# Tilladelse til midlertidig grundvandssænkning og bortledning af grundvand i forbindelse med etablering af regnvandsbassin

Matr. nr. 11a Vassingerød By, Uggeløse

Dato: 09.09-2019

Sagsnr. 19/7414

BYGHERRE	Unicon	SAG NR.	14994
EMNE	Betonfabrik i Farremosen, Allerød Kloakplan vedr. drænledninger i bassin.	TEGN. NR.	10.2B
 DINES JØRGENSEN & CO. A/S RÅDGIVENDE INGENIØRER FRI KIRSEBERALLE 9-11 3400 HILLERØD TLF. 48 26 06 66 www.dj-co.dk		MÅL	1 : 250
		DATO	2019.01.30
		ING/TE	SP/HRS
		KS AF

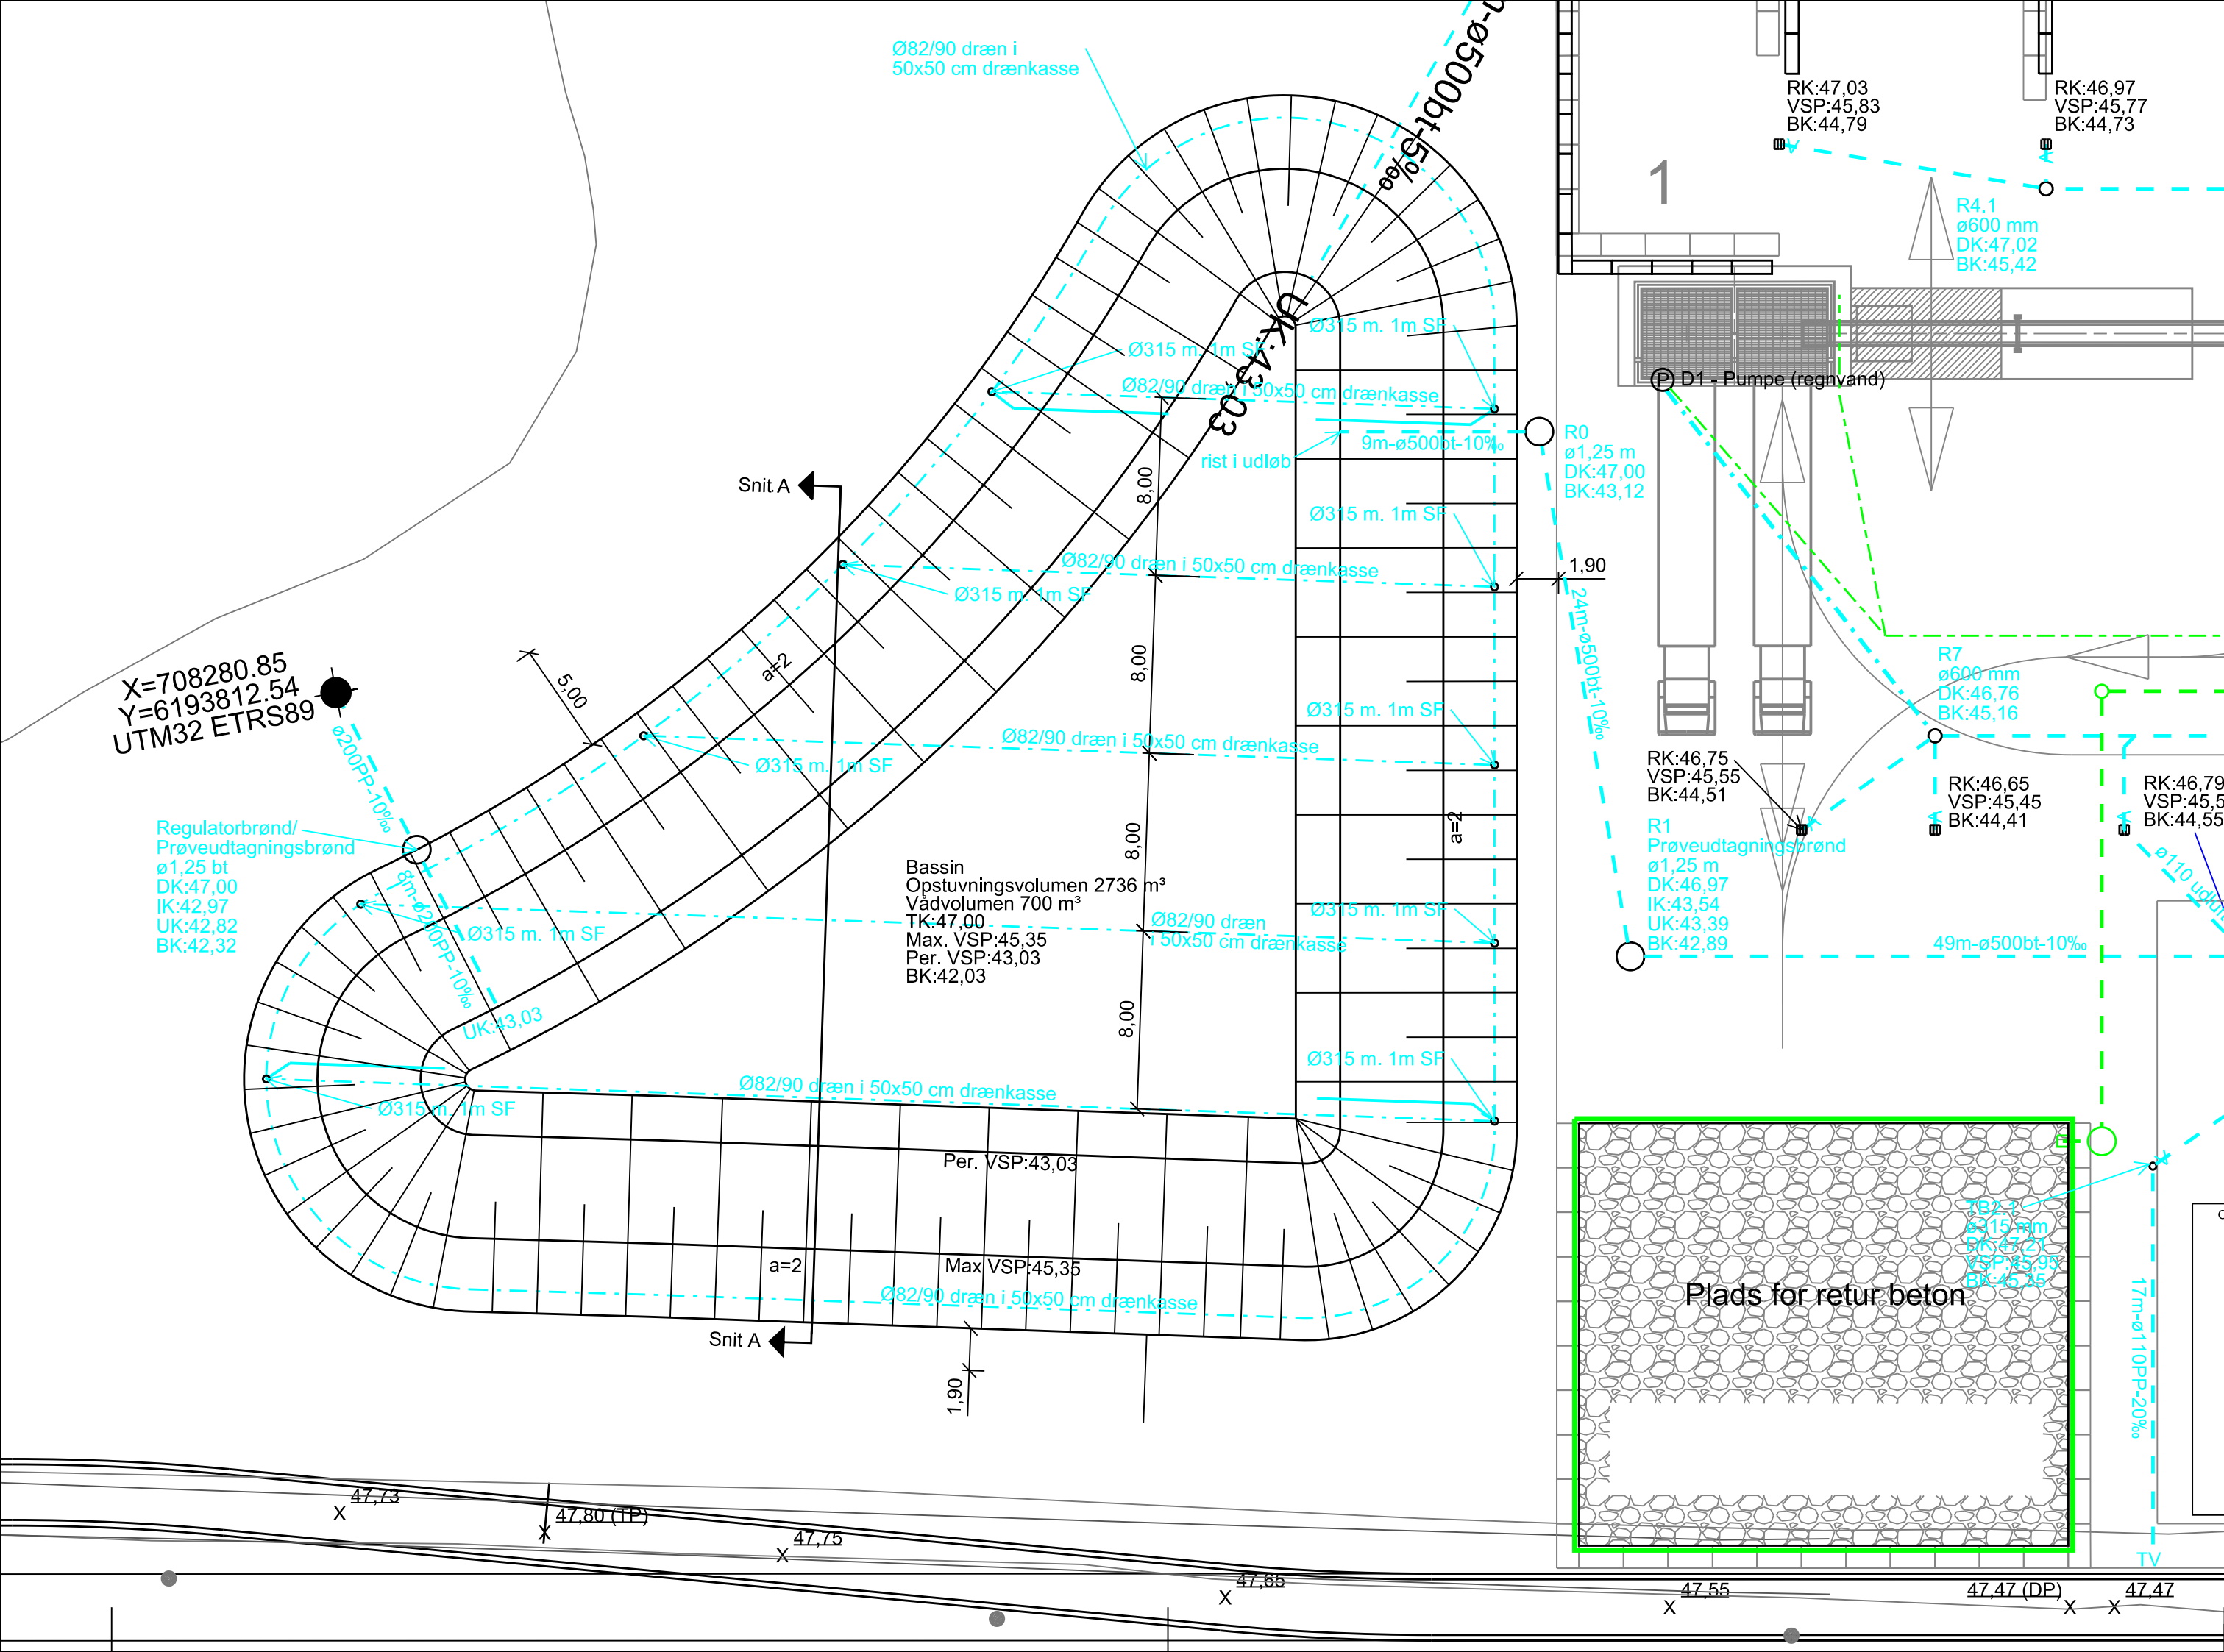
Der har været et par mindre rettelser på regnvandsbassinet ved Unicon. Der er derfor også et par rettelser til afsnit 1 i ansøgningen om grundvandssænkning fremsendt den 29.05.2019:

- 1: Bassinets samlede grudareal bliver 2200 m<sup>2</sup>
- 2: Bassinets samlede bassinvolumen bliver 3,436 med et permanent vådvolumen på 700m<sup>3</sup>
- 3: Bassinet etableres med 50 cm lermembran

E				
D				
C				
B	2019.09.09	Ændret bassin maks. VSP til 45,35 m	SP/MBL	
A	2019.08.22	Tilføjet tilslutnings punkt i UTM32 ETR89	SP/MBL	
REV.	DATO	ÆNDRING OMFATTER	UDFØRT AF	KS AF
